Oggetto: Conferenza di Servizi, ai sensi dell'art. 33, comma 9, del Decreto Legge n. 133/2014 e ss.mm.ii., in modalità asincrona ex articolo 14-bis della legge n. 241/1990 e ss.mm.ii., per l'approvazione del progetto "Realizzazione n. 2 linee MT a 20 kV uscenti dalla Cabina primaria Astroni per la fornitura di energia elettrica per l'evento 38th America's Cup in via Coroglio", funzionale all'attuazione del Programma degli interventi infrastrutturali approvato dalla Cabina di regia del 4 agosto 2025, ai sensi dell'art. 7, comma 3, del Decreto Legge n. 96/2025. Espressione valutazione di competenza.

Oggetto: Conferenza di Servizi, ai sensi dell'art. 33, comma 9, del Decreto Legge n. 133/2014 e ss.mm.ii., in modalità asincrona ex articolo 14-bis della legge n. 241/1990 e ss.mm.ii., per l'approvazione del progetto "Realizzazione n. 2 linee MT a 20 kV uscenti dalla Cabina primaria Astroni per la fornitura di energia elettrica per l'evento 38th America's Cup in via Coroglio", funzionale all'attuazione del Programma degli interventi infrastrutturali approvato dalla Cabina di regia del 4 agosto 2025, ai sensi dell'art. 7, comma 3, del Decreto Legge n. 96/2025. Espressione valutazione di c

Foto 2

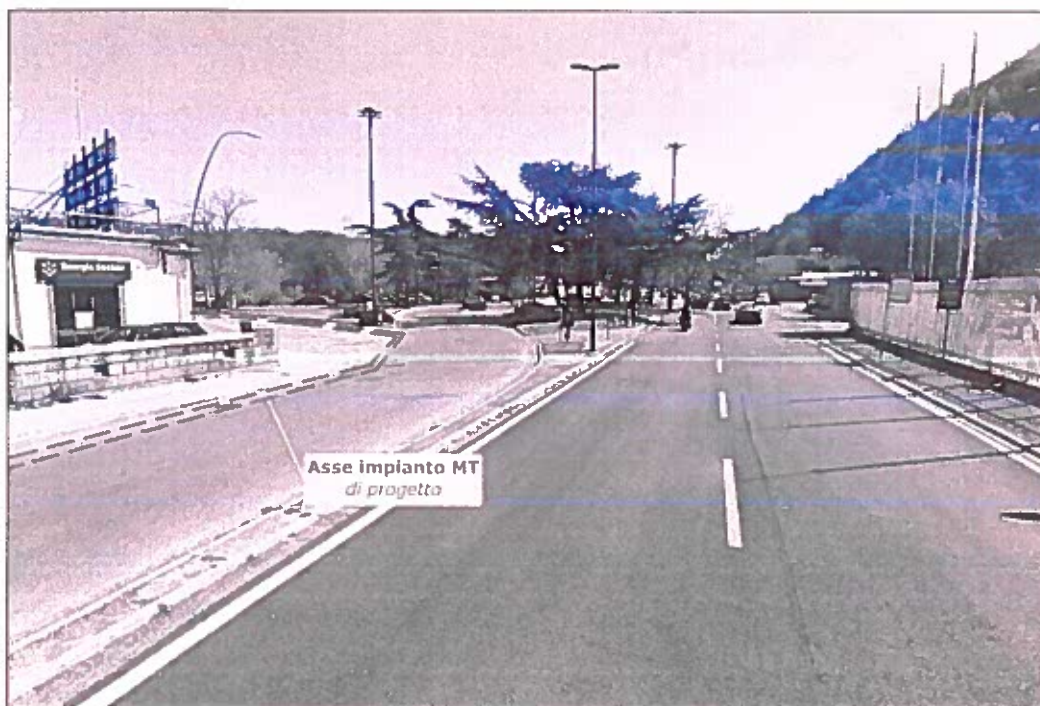
- Planimetria consortile riportante le interferenze con le opere idrauliche di bonifica interrate;
- Corografia di progetto riportante in giallo le aree interessate dalle interferenze;
- Foto 2 e Foto 3 di progetto relative alle predette aree.

PLANIMETRIA
DEL
CONSORZIO DI BONIFICA
DELLA CONCA DI AGNANO

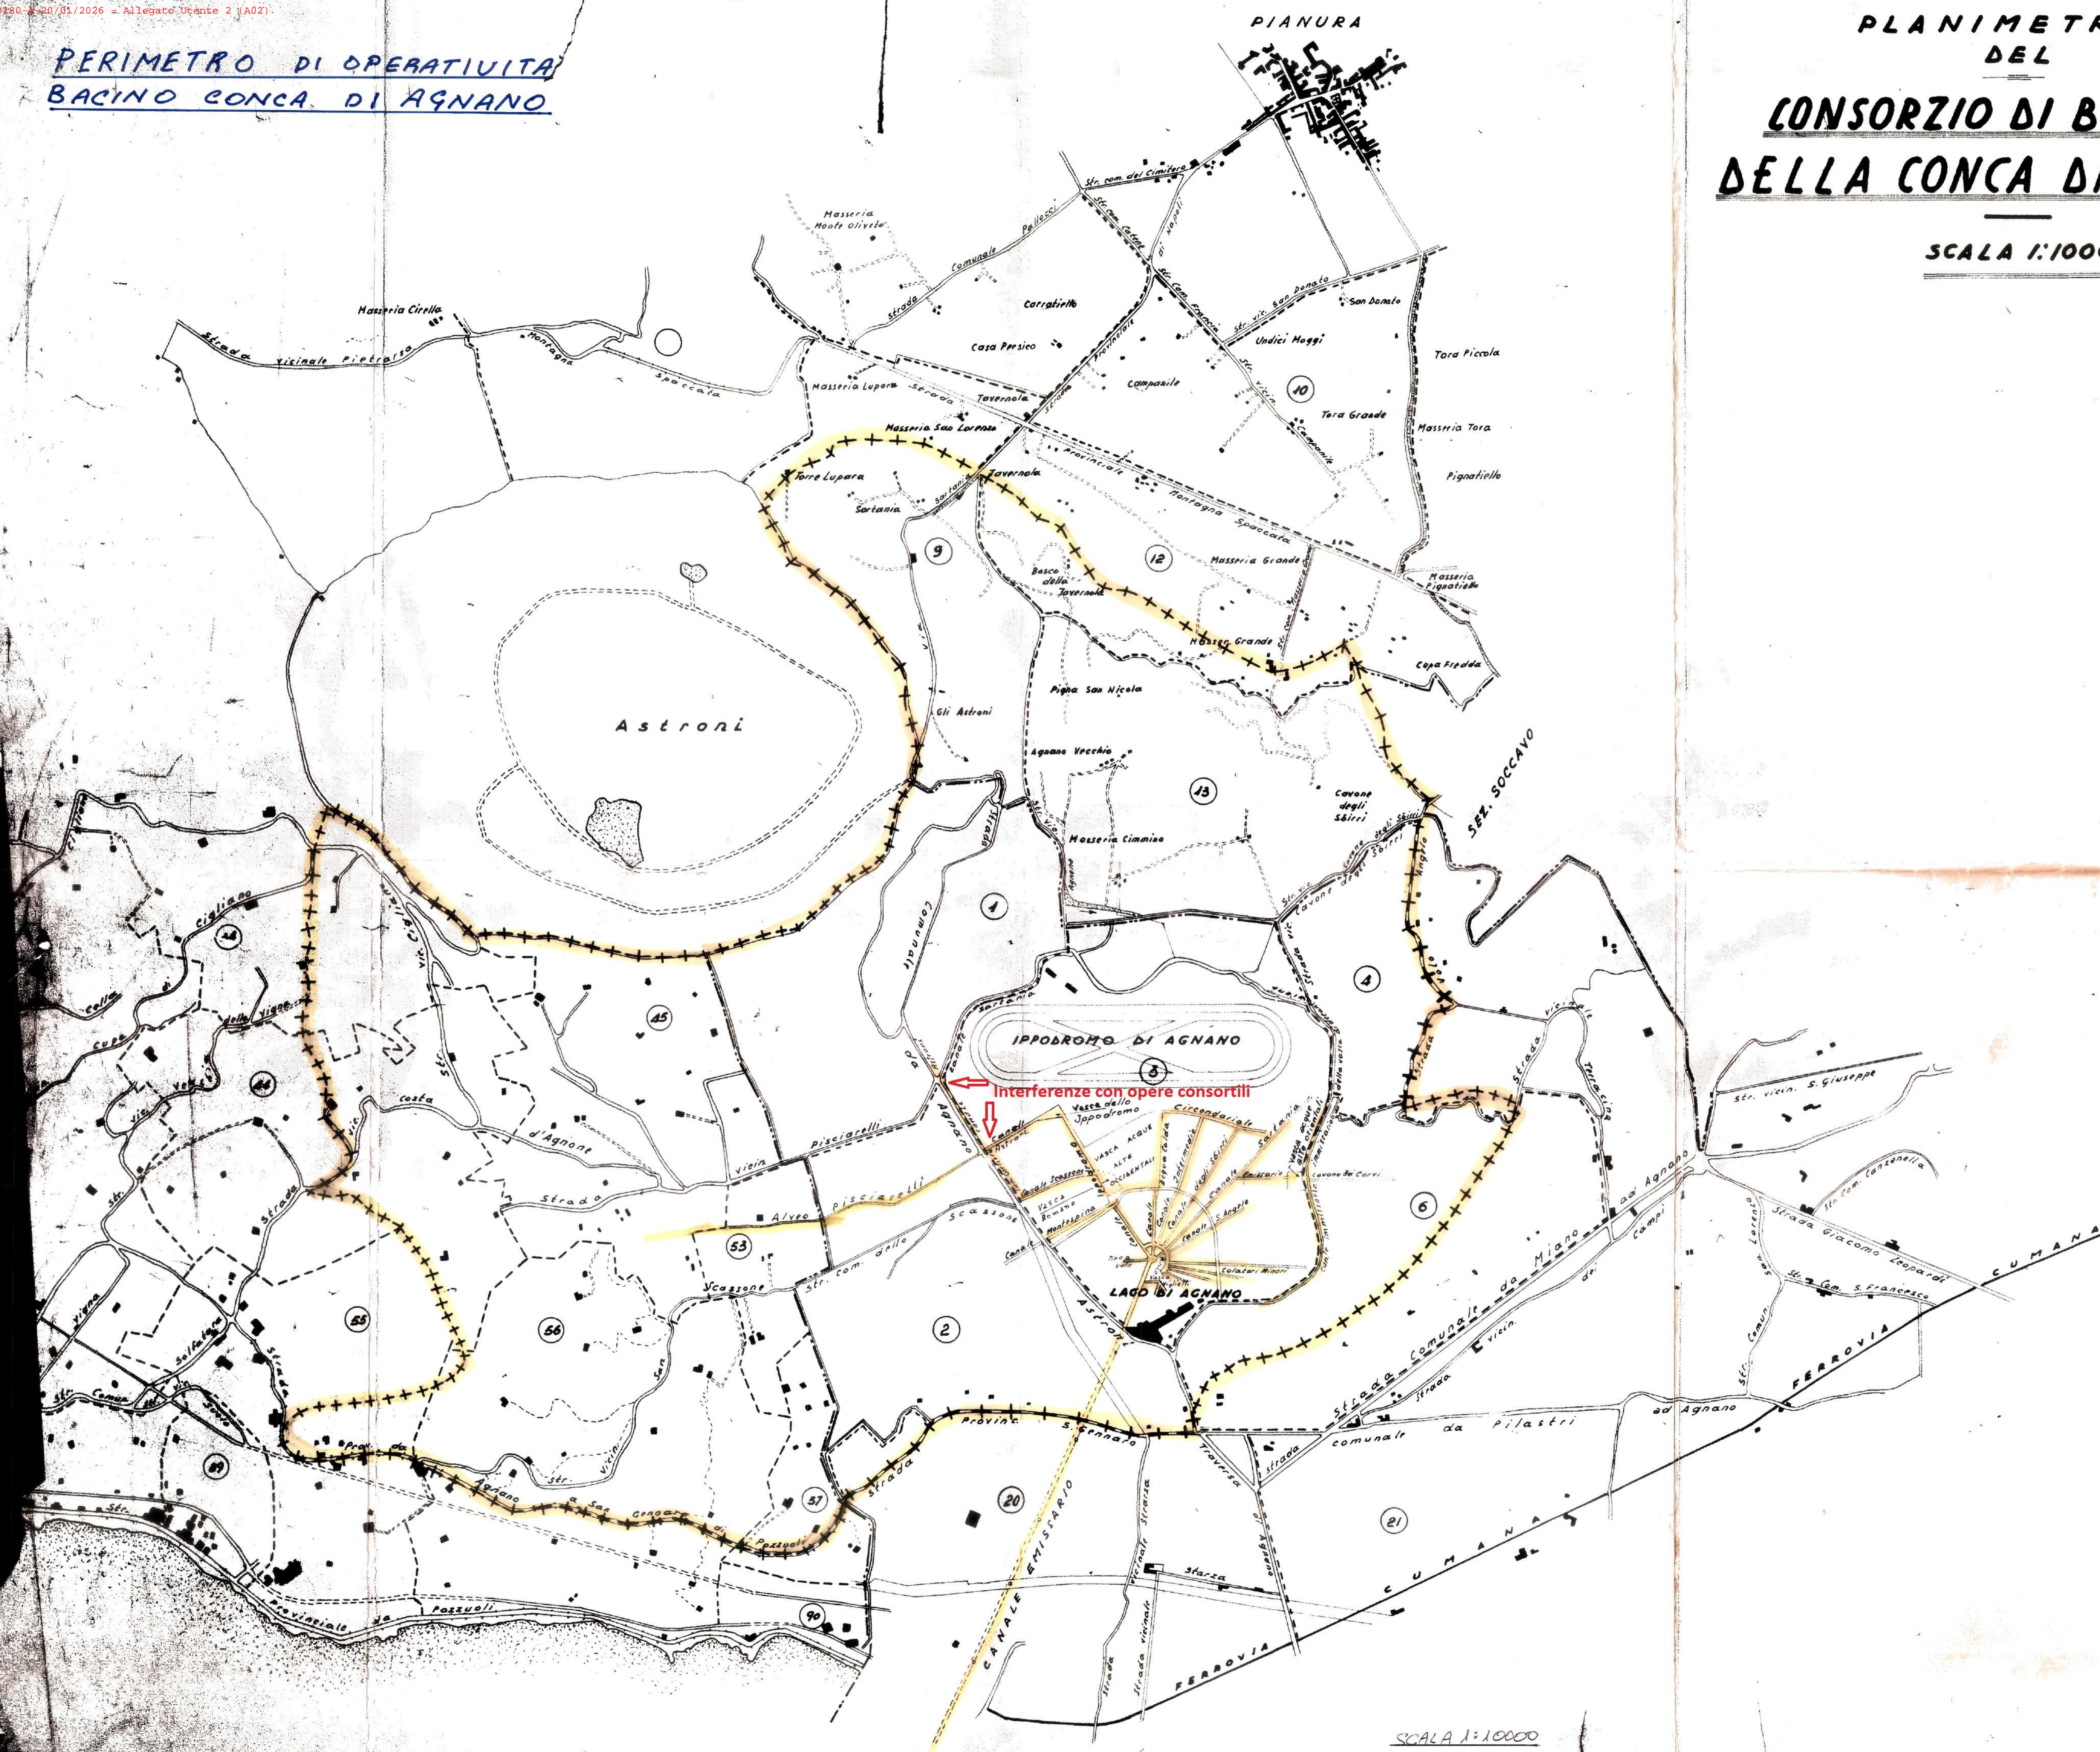
Per le opportune verifiche e gli eventuali consequenziali adempimenti di competenza, con la presente si rappresenta che dalla consultazione della documentazione concernente l'oggetto pervenuta a questo Consorzio con pec del 29.12.2025, è stata riscontrata in località Agnano (NA), in prossimità di Via Pisciarelli e di Via Agnano Astroni, l'interferenza tra il "tracciato d'interesse progettuale" di cui alla predetta documentazione e le esistenti opere idrauliche consortili interrate.

Con l'occasione si invitano pertanto i destinatari della presente ad individuare laddove possibile uno sviluppo di tracciato progettuale alternativo che non interferisca con le esistenti opere idrauliche di bonifica alle quali va assolutamente assicurata l'attuale totale integrità strutturale e funzionale, in caso contrario questo ente si ritiene fin d'ora manlevato da qualsiasi responsabilità in merito, per danni a cose e/o persone, sia durante che post la realizzazione dei lavori.
